改善箇所説明図

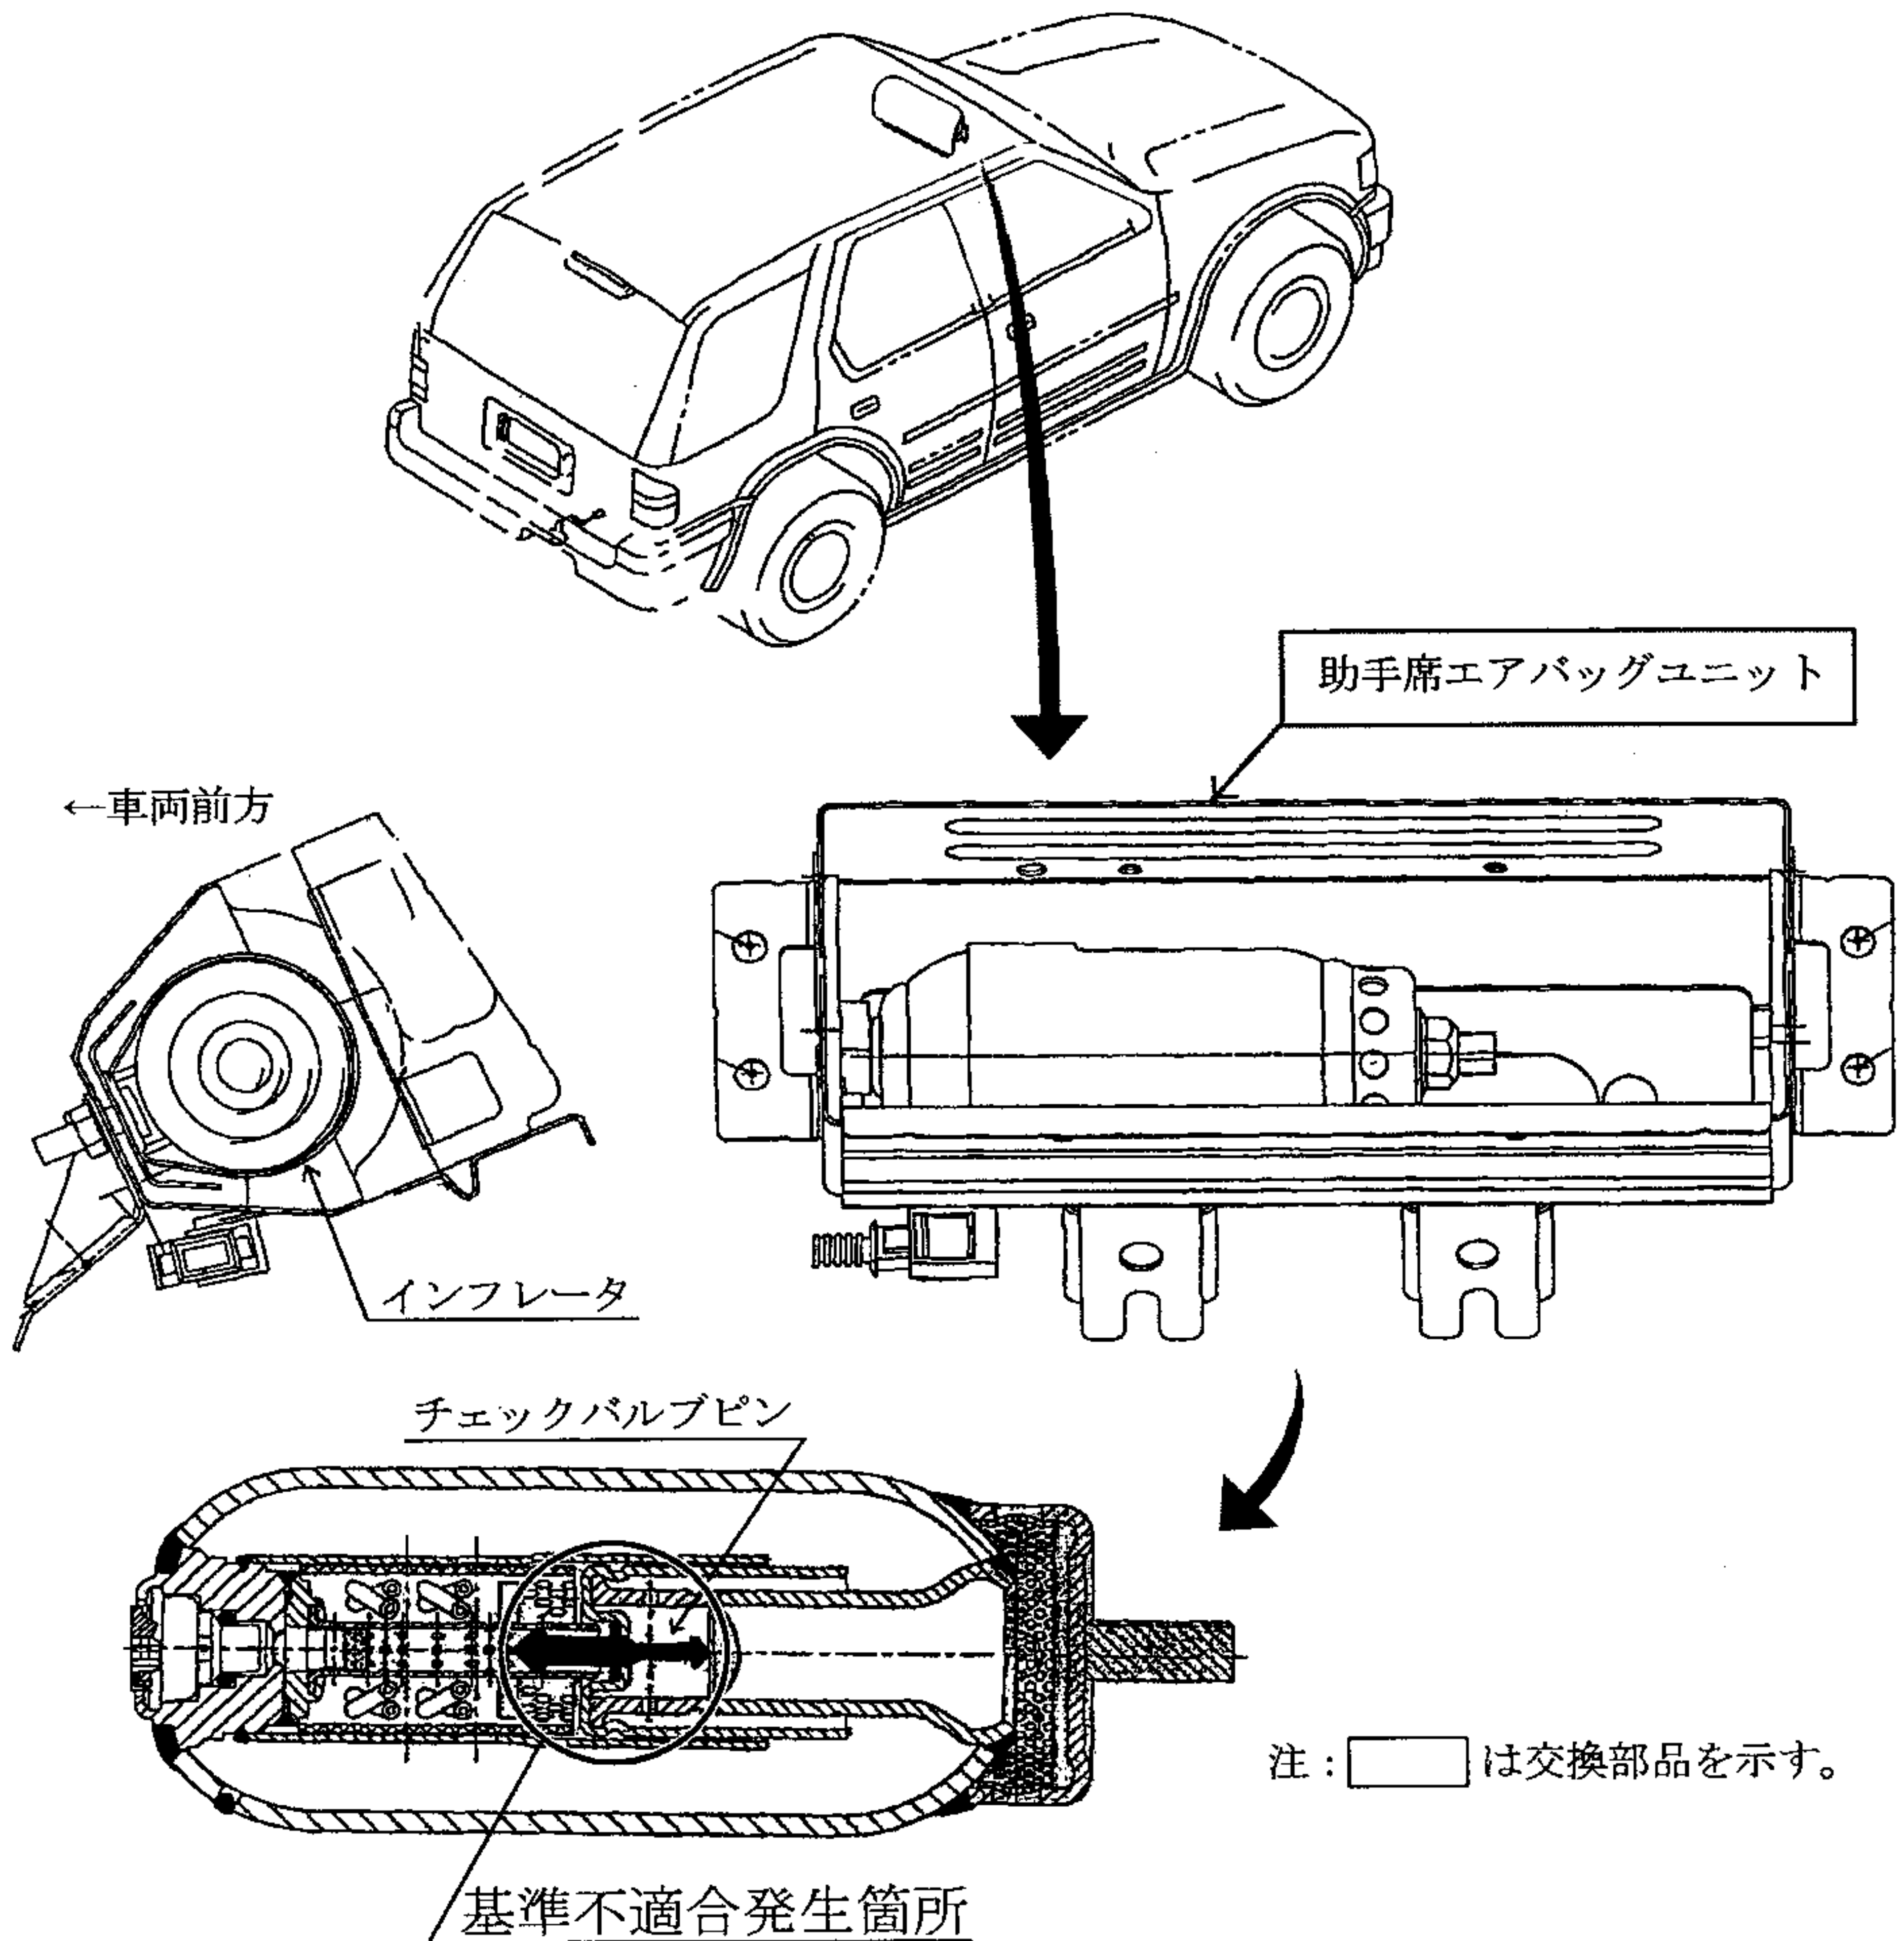
助手席エアバッグにおいて、インフレーター（膨張装置）内のチェックバルブピンが取り付けられていないものがあるため、エアバッグが作動した際、膨張ガスをバッグに供給するための孔が的確に開けられないため、当該エアバッグが十分に展開せず、前面衝突時に乗員に過度の傷害を与えるおそれがある。

全車両、エアバッグユニットを良品と交換する。

助手席側ドアチェックアーム車両側取付部に黄色ペイントを塗布する。
